Bürglen/Schattdorf UR

Knoten Schächchen

Road Safety Audit
122816

Abbildung 3
Massnahmen Kreisel und Einmündung Gotthardastrasse Süd

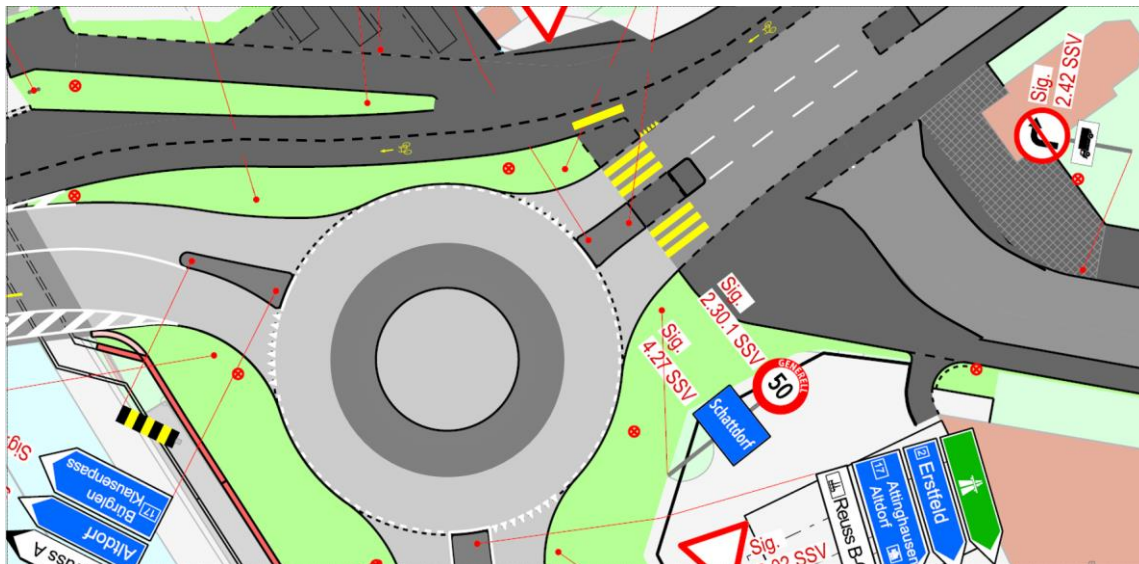
Die Breite der Kreisfahrbahn und die Zufahrtsbreiten der WOV und Gotthardstrasse Nord übersteigen die Normwerte. Das Zentrum des Kreisels ist nicht in den zuführenden Achsen platziert, was in sämtlichen Fahrtrichtungen eine ungenügende Ablenkung zur Folge hat. Die BFU erwartet, dass aufgrund der beschriebenen Defizite die Fahrmanöver mit erhöhter Geschwindigkeit durchgeführt werden.

Im Projekt ist die Kreisfahrbahn mit 6,5 m und einem Innenring von 1,8 m geplant. Dies führt zu diversen Sicherheitsdefiziten. Aufgrund des kleinen Innenrings kann je nach Gestaltung des Mittelbereichs die Anhaltesichtweite auf die Kreisfahrbahn eingeschränkt werden.

Die Breite des Einmündungstrichters ist mit 13 m überdimensioniert. Es können sich mehrere Fahrzeuge nebeneinander aufstellen und schränken sich so die Sichtweite gegenseitig ein. Die Roteinfärbung beim Radstreifen ist unzulässig.

Die Vortrittsituation zwischen Fuss- und Radverkehr ist zwischen dem nordöstlichen Annäherungsbereich und dem östlichen Fussweg entlang der Dorfstrasse nicht klar geregelt und nicht vollständig abgesichert.

Als Massnahme sollen die Befahrbarkeit, insbesondere die Zufahrtsbreiten sowie die Breite der Kreisfahrbahn, überprüft und angepasst werden. Mit der Verkleinerung der Kreisfahrbahn auf 4,5 bis 5,5 m und der Vergrösserung des überschleppbaren Innenrings auf 2,8 bis 3,8 m können diese Sicherheitsdefizite behoben und gleichzeitig die Verkehrssicherheit für den Veloverkehr erhöht werden (Abbildung 3). Je schmaler die Kreisfahrbahn ist, desto sicherer wird der Kreisel.

Als Massnahme soll auf die Roteinfärbung und auch auf den Einschluß des Radstreifens in die Gotthardstrasse Süd verzichtet werden. Der Einmündungstrichter soll eingengt und mit einem Randstein (4 cm schräg) von der Nebenverkehrsfläche getrennt werden (siehe Abbildung 3, Seite 10). Alternativ wäre auch eine T-Einmündung mit signalisierter Vortrittsregelung «Kein Vortritt» möglich.

Die Markierung des Fussgängerstreifens auf der östlichen Seite der Dorfstrasse soll auch über den Radverkehrsbypass markiert werden. Zudem sollen die Fussgängerschutzinseln und der östliche Annäherungsbereich auf der südöstlichen Seite physisch (z. B. mit Inselkopf) abgesichert werden (siehe Abbildung 3, Seite 10).

Abbildung 5
Knoten Gotthardstrasse Nord/Bürgergrund/Langmattgasse

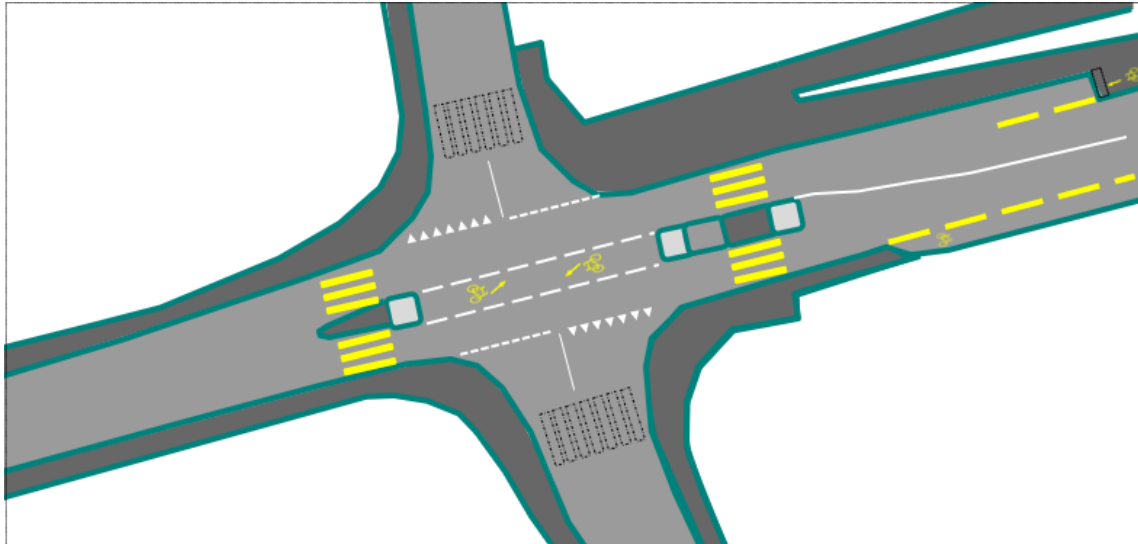
Die Roteinfärbung beim Radstreifen auf dem Bürglergrund ist nicht zulässig. Die Markierung der Radstreifen entlang der Einmündungsradien und in der Fahrbahnmittte sind ungewöhnlich und entsprechen nicht der Norm. Im Einmündungsbereich ist gewissen Fahrzeugen die entsprechende Schleppkurve zuzugestehen. Die geplanten Radstreifenmarkierungen sind gut gemeint, jedoch der Verkehrssicherheit abträglich. Den Velofahrern wird eine eigene Verkehrsfläche zugewiesen, die sie jedoch nicht uneingeschränkt nutzen können, z. B. falls dort ein grösseres Fahrzeug verkehrt. In solchen Fällen spricht man von einer falschen, jedoch nicht vorhandenen Sicherheit.

Die geplante Verkehrsführung sieht vor, dass ein Velo vom Bürglergrund nach links Richtung Schattdorf zweimal die Fahrbahn überqueren muss, falls es den Kreisel Schächen umfahren möchte. Zudem endet aus Richtung Schattdorf der Radstreifen unmittelbar in der Engstelle des Einmündungstrichters.

Die Fussgängerschutzinsel ist auf der westlichen Seite physisch (z. B. mit Inselkopf) nicht abgesichert. Die Distanz zwischen Fahrbahnrand und Beginn des Fussgängerstreifens ist mit ca. 7,5 m zu gross. Die Sichtweite in den südlichen Annäherungsbereich ist aus Richtung Schattdorf aufgrund der Hausecke eingeschränkt.

Die Distanz zwischen Fahrbahnrand und Beginn des Fussgängerstreifens ist mit ca. 2,75 m zu gering.

Die geplante Führung des Radverkehrs entlang der Gotthardstrasse Nord von Altdorf nach Schattdorf, auf der westlichen Seite mit dem Radstreifen auf der Fahrbahn des MIV, wie auch auf der östlichen Seite neben der Fahrbahn des MIV, auf dem separaten 4 m breiten Radweg mit getrennten Verkehrsflächen, für den Veloverkehr ist ungünstig.

Nach der Einmündung Bürglergrund ist aufgrund der schmalen Fahrbahn die Markierung von Radstreifen nicht möglich. Aus diesem Grund entsteht ab dem Knoten eine Engstelle. Deshalb sollen die Velofahrenden bereits ca. 20 m vor der Fussgängerschutzinsel auf die Fahrbahn zurückgeführt werden. Die Durchfahrtsbreite zwischen Trottoir und Mittelinsel soll dabei 3,5 m betragen. Da ab der Engstelle Richtung Altdorf keine Veloinfrastruktur möglich ist, sollte eine Tempo-30-Zone geprüft werden. In die andere Richtung von Altdorf nach Schattdorf soll der Radstreifen erst nach der Einmündung «Langmattgasse» beginnen, da man durch die Markierung von Radstreifen im Knoten den z. B. links abbiegenden Veloverkehr an den Fahrbahnrand drückt, welcher sich gegen die Fahrbahnmitte orientieren sollte.

Der Fussgängerstreifen soll um ca. 2,5 m Richtung Gotthardstrasse verschoben und auf der westlichen Seite physisch (z. B. mit Inselkopf) abgesichert werden. Durch das Verschieben des Fussgängerstreifens wird die Erkennungsdistanz auf den Fussgängerstreifen verbessert. Falls die minimalen Fussgängerfrequenzen nicht erreicht werden, soll auf die Markierung des Fussgängerstreifens verzichtet werden.

Der Fussgängerstreifen soll um ca. 2,25 m Richtung West verschoben werden. Die Sichteinschränkungen durch parkierte Fahrzeuge soll mit geeigneten Massnahmen verhindert werden. Falls die minimalen Fussgängerfrequenzen oder die minimale Sichtweite in die Annäherungsbereiche nicht erreicht werden, soll auf die Markierung des Fussgängerstreifens verzichtet werden.

Die Radverkehrsführung entlang der Gotthardstrasse Nord von Schattdorf nach Altdorf soll abseits der Kreisfahrbahn mit einem Radverkehrsbypass nur Richtung Altdorf geführt werden. Der gewonnene Platz kann für den Fussverkehr verwendet und so ein komfortables Trottoir mit einer Breite von 2,5 m realisiert werden. Auf die neu geplante Fussverbindung inkl. Fussgängerbrücke könnte somit verzichtet werden.

Auf der östlichen Seite der Gotthardstrasse Nord sollte in beide Richtungen die Signalisation Gehweg mit dem Zusatz «Velo gestattet» geprüft werden. Mit dieser Signalisation können die Velofahrer direkt aus dem Bürglergrund, ohne die Fahrbahn zu überqueren, das Veloangebot nutzen und so den Kreisel umfahren.
